NUOVO COLLEGAMENTO PALERMO - CATANIA

RADDOPPIO DELLA TRATTA CATENANUOVA - RADDUSA AGIRA

NUOVA VIABILITA' AL KM 13+000

RELAZIONE DI RISPONDEZA AL PROGETTO PRELIMINARE E ALLE PRESCRIZIONI DELL'ORDINANZA N. 13 DEL 05-08-2015

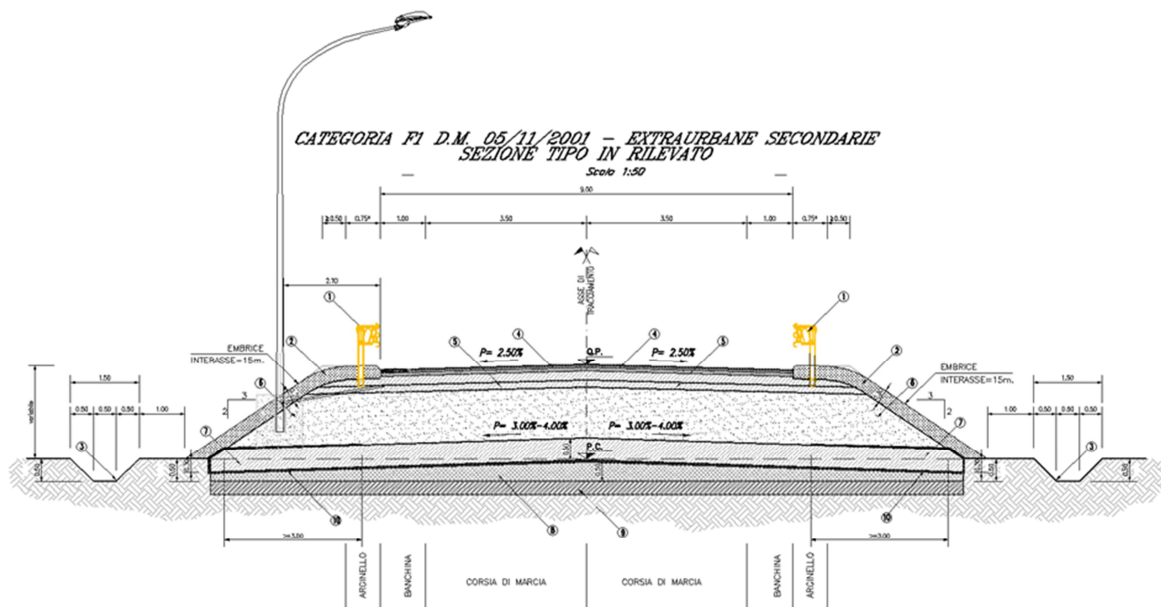
Le variazioni introdotte rispetto al Progetto Preliminare a seguito del recepimento delle prescrizioni ricevute dipendono dalle seguenti principali motivazioni:

- A seguito della richiesta del MATTM con parere n.1100 del 30 Novembre 2012 COMMISSIONE SPECIALE VIA e della richiesta del Comune di Catenanuova, avanzata durante la CdS, si è proceduto a mantenere l'accesso carrabile di via Caduti in Guerra in corrispondenza dell'attraversamento ferroviario anziché prevedere come nel Progetto Preliminare una passerella pedonale; ciò ha determinato la realizzazione di un incrocio stradale a raso a quattro rami tra la citata viabilità e la viabilità di nuova realizzazione.

- La necessità di garantire il franco sotto trave di circa sei metri in corrispondenza del nuovo ponte sul Petroso, unitamente agli allargamenti di cui sopra, ha determinato la previsione progettuale, in questa fase, di opere di sostegno in corrispondenza dell'incrocio stesso non previste nella precedente fase.

- È stato accertato con sopralluoghi che successivamente al Progetto Preliminare il Comune di Catenanuova è dovuto intervenire con una sistemazione idraulica del torrente Petroso/Mulinello e del suo affluente in dx idraulica Torrente Mastropaolo. In particolare, è stato realizzato un nuovo tombino di sottoattraversamento di via Caduti in guerra, un muro posto in dx idraulica in uscita dal tombino stesso e la sistemazione con rivestimento del Petroso stesso nel tratto posto a monte del ponte a

sostegno delle tubazioni fognarie in prossimità del nuovo ponte stradale. Nel Progetto Definitivo si è tenuto conto delle modifiche dello stato dei luoghi descritte brevemente sopra.

In ogni caso l'impronta delle opere definitive previste nel PD è contenuta all'interno delle fasce di vincolo urbanistico previste nel PP.
